Gemeinde Rastede
5. Änderung des Bebauungsplanes Nr. 10 „Ziegelstraße“
nach § 13 a BauGB
Abwägung der Anregungen im Rahmen der öffentlichen Auslegung gemäß § 3 (2) BauGB
und der Behördenbeteiligung gemäß § 4 (2) BauGB

Anlage: Entwurf		Planzeichnung Bebauungsplan Nr. 10 „Ziegelstraße“

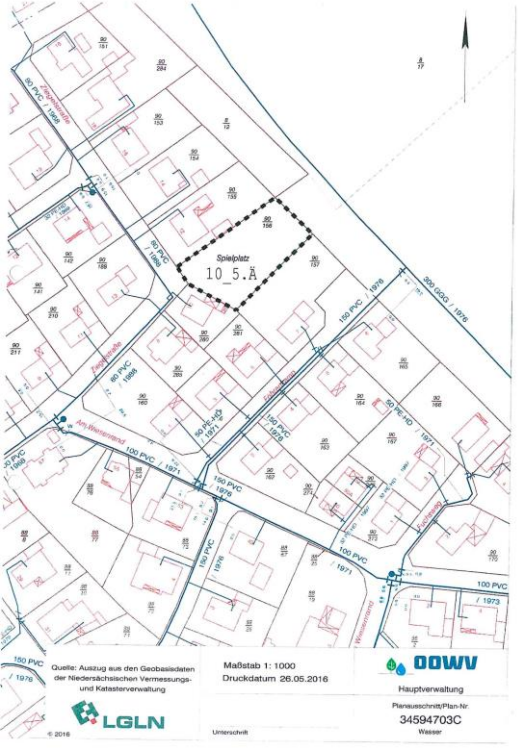
5	OOWV Georgstraße 4 26919 Brake 26.05.2016	<p>Wir haben die Änderung des oben genannten Bebauungsplanes zur Kenntnis genommen.</p> <p>Angrenzend an das Bebauungsgebiet befinden sich Versorgungsanlagen des OOWV. Diese dürfen weder durch Hochbauten noch durch eine geschlossene Fahrbahndecke, außer in Kreuzungsbereichen, überbaut werden.</p>	<p>Der Hinweis wird zur Kenntnis genommen und in die Begründung eingearbeitet.</p>
		<p>Das ausgewiesene Planungsgebiet kann im Rahmen einer erforderlichen Rohrnetzerweiterung an unsere zentrale Trinkwasserversorgung angeschlossen werden. Wann und in welchem Umfang diese Erweiterung durchgeführt wird, müssen die Gemeinde und der OOWV rechtzeitig vor Ausschreibung der Erschließungsarbeiten gemeinsam festlegen. Die notwendigen Rohrverlegungsarbeiten können nur auf der Grundlage der AVB Wasser V unter Anwendung des § 4 der Wasserlieferungsbedingungen des OOWV durchgeführt werden.</p>

Nr.	Träger öffentlicher Belange Schreiben vom ...	Stellungnahme	<i>Planungsrechtliche Vorgaben Abwägung/Beschlussempfehlung</i>
		Wir machen darauf aufmerksam, dass die Gemeinde die sich aus diesem Paragraphen ergebende Verpflichtung rechtzeitig durch Kauf- oder Erschließungsverträge auf die neuen Grundstückseigentümer übertragen kann.	Der Hinweis wird zur Kenntnis genommen.
		Bei der Erstellung von Bauwerken sind gemäß DVGW Arbeitsblatt W 400-1 Sicherheitsabstände zu den Versorgungsanlagen einzuhalten. Außerdem weisen wir darauf hin, dass die Versorgungsleitungen gemäß DIN 1998 Punkt 5 nicht mit Bäumen überpflanzt werden dürfen. Um für die Zukunft sicherzustellen, dass eine Überbauung der Leitungen nicht stattfinden kann, werden Sie gebeten, ggf. für die betroffenen Leitungen ein Geh-, Fahr- und Leitungsrecht einzutragen.	Der Hinweis wird zur Kenntnis genommen und in die Begründung eingearbeitet.

Für die ordnungsgemäße Unterbringung der Versorgungsleitungen innerhalb der öffentlichen Verkehrsflächen im Baugebiet, sollte ein durchgehender seitlicher Versorgungstreifen angeordnet werden. Dieser darf wegen erforderlicher Wartungs-, Unterhaltungs- und Erneuerungsarbeiten weder bepflanzt noch mit anderen Hindernissen versehen werden.	Die Fläche befindet sich außerhalb des Plangebiets. Daher besteht kein Erfordernis Maßnahmen zu ergreifen.
		Um Beachtung der DIN 1998 und des DVGW Arbeitsblattes W 400-1 wird gebeten. Wir bitten vor Ausschreibung der Erschließungsarbeiten um einen Besprechungstermin, an dem alle betroffenen Versorgungsträger teilnehmen.	Der Hinweis wird zur Kenntnis genommen.
		Im Hinblick auf den der Gemeinde obliegenden Brandschutz (Grundschutz) weisen wir ausdrücklich darauf hin, dass die Löschwasservorhaltung kein gesetzlicher Bestandteil der öffentlichen Wasserversorgung ist. Die öffentliche Wasserversorgung als Aufgabe der Daseinsvorsorge wird durch die gesetzlichen Aufgabenzuweisungen des Niedersächsischen Brandschutzgesetzes (NBrandSchG) nicht berührt, sondern ist von der kommunalen Löschwasserversorgungspflicht zu trennen.	Der Hinweis wird zur Kenntnis genommen.
